COMMISSIONE EDILIZIA

RIBERA.

Palermo Sebastiano di Simone e moglie - chiedono  
l'autorizzazione a poter soprelevare il proprio  
piano terreno per la formazione di un vano a primo  
piano in via Pellegrini n.115 per come indicato  
negli acclusi disegni.

**OGGETTO** Comune di Ribera.- Domanda Palermo Sebastiano di Simone  
per costruzione edilizia.

PROSPETTO

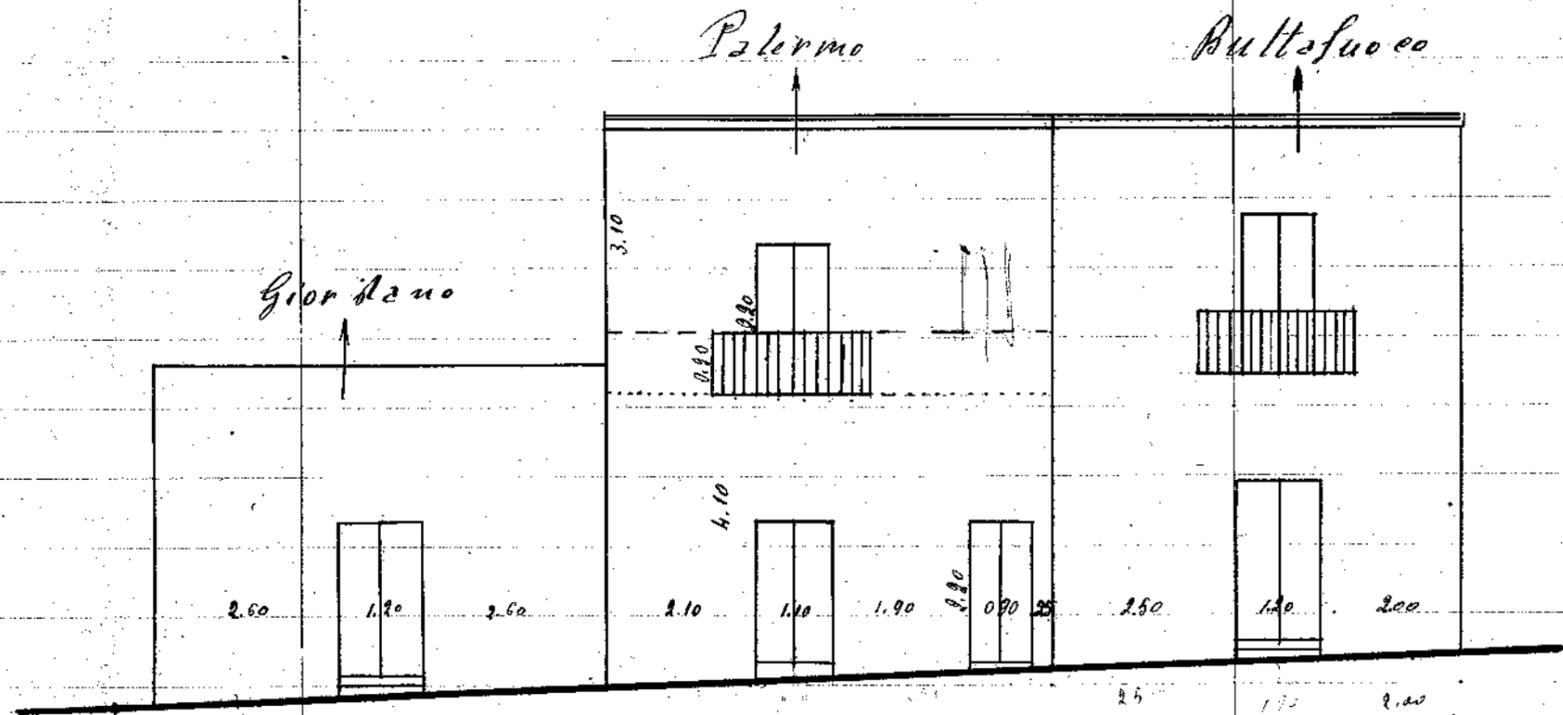
Esaminata la domanda 5/1/1941 con la quale la Ditta Palermo  
Sebastiano di Simone chiede l'autorizzazione a potere sopraele-  
vare un vano terreno in Via Pellegrini dell'abitato di Ribera,  
nulla osta a norma dell'art.5 del R.D.Legge 19/6/1940 N°913  
e circolare N°28157 del 26/9/1940 allo inizio della costruzio-  
ne in parola con esclusione dell'impiego di cemento e ferro ed  
altri materiali non autarchici.
